東海第二発電所 工事計画審査資料	
資料番号	工認-374 改 1
提出年月日	平成 30 年 7 月 25 日

日本原子力発電株式会社
東海第二発電所 工事計画審査資料
計測制御系統施設
計測装置

第 6-1 図 中性子束高一自動可変設定（熱流束相当）の原子炉非常停止信号の設定値

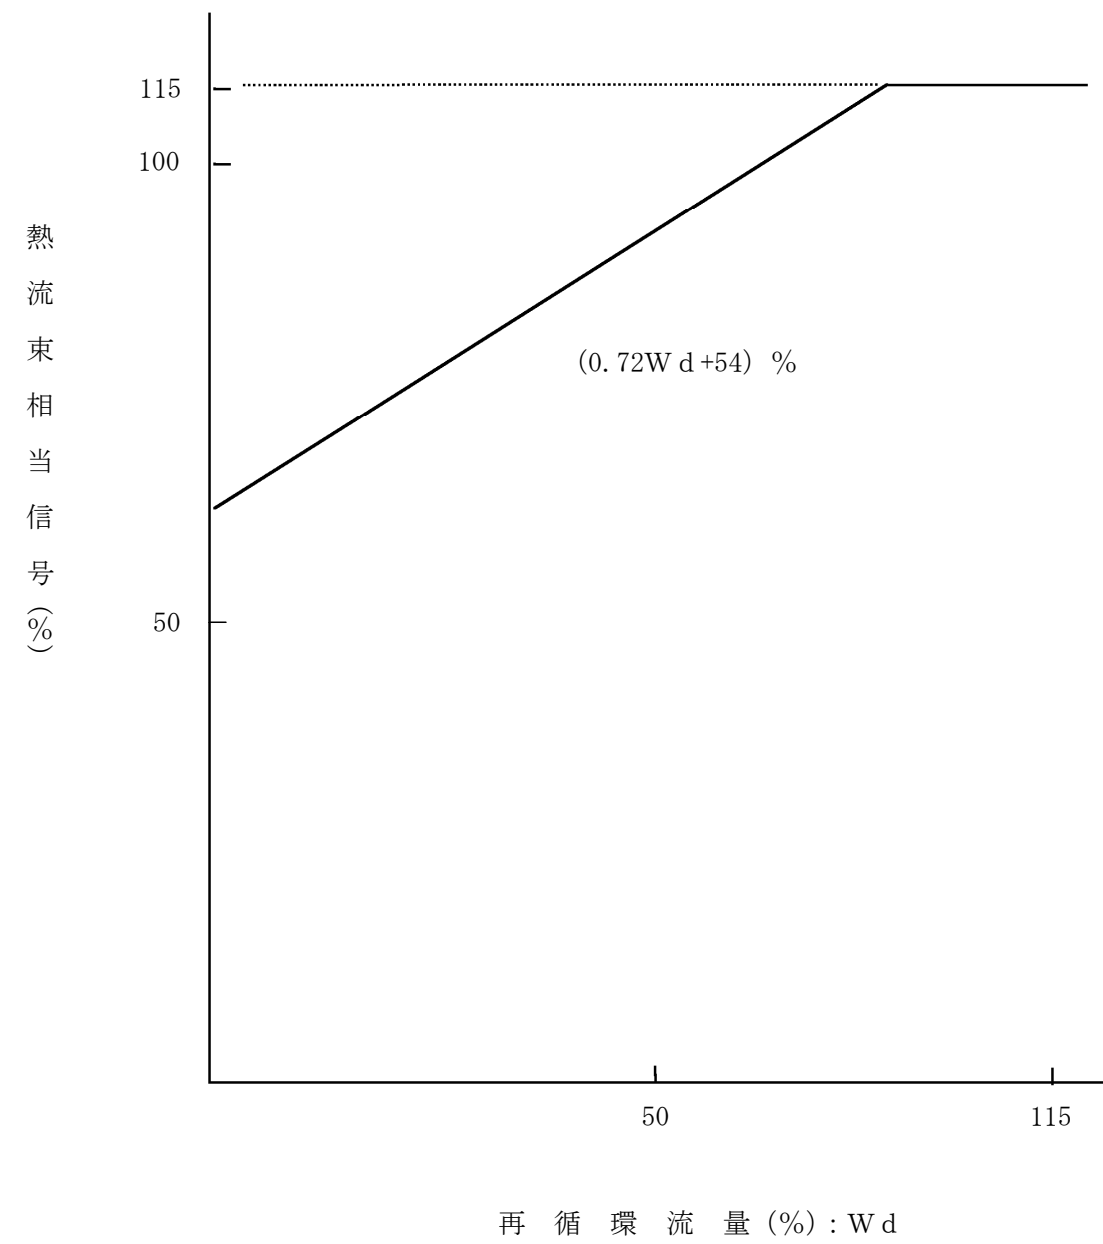
変更なし
